REGISTRE PUBLIQUE D'ACCESSIBILITE

CRECHE MULTI-ACCUEIL ORANGE BLEUE

DIAGNOSTIC D'ACCESSIBILITE DES BATIMENTS ERP

CENTRE MULTI-ACCUEIL AVENUE DE SAINT-PHILIPPE 06 410 BIOT

Obstacle critique n° **C2**

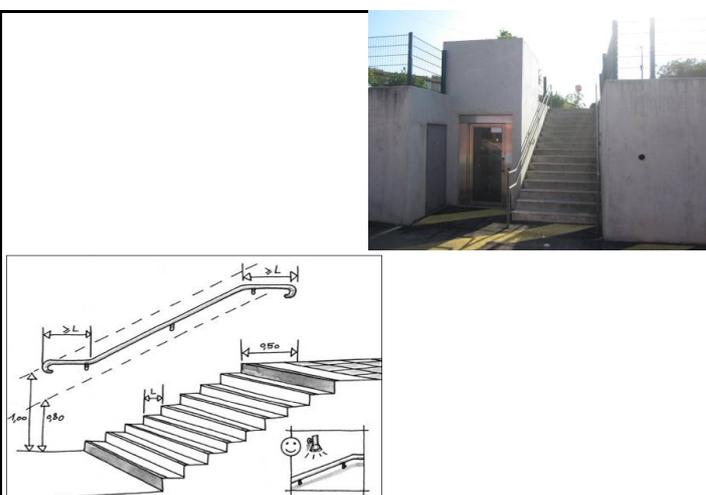
**Fonction Entrée
ESCE (ESCALIER EXTERIEUR)**

Sécurisation des marches absente et/ou non conforme

Principe

Modifier et/ou compléter la signalisation et/ou les équipements selon le tableau ci-dessous.

- Bande podotactile posée en amont de la volée de marches descendantes, à 50cm du premier nez.
- Nez de marches contrastés, sans débord excessif et antidérapants
- 1ère et dernière contremarches contrastées
- Main courante continue, facilement préhensible, contrastée et dépassant d'une longueur de marche.

Arrêté du 8 décembre 2014
Article 7.1 - Escaliers

Obstacle critique n° **C4**

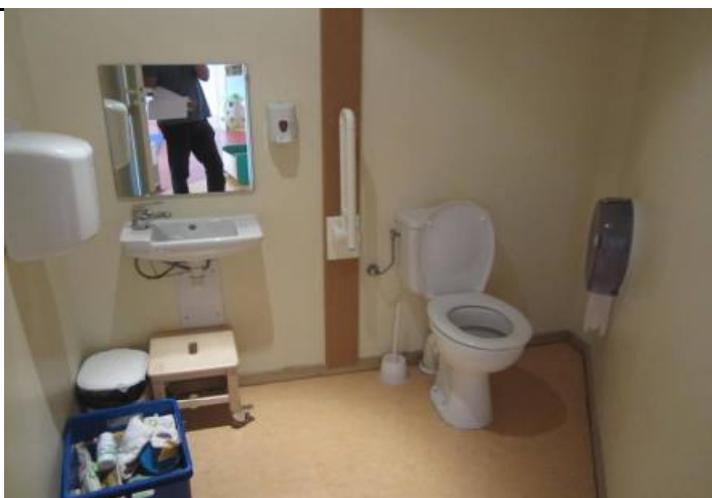
**Fonction Crèche
SNTR (SANITAIRE) - PMR**

Description
Barre d'appui mal positionnée

Déplacer la barre d'appui de l'autre côté de la cuvette.

Article 12 - Dispositions relatives aux sanitaires
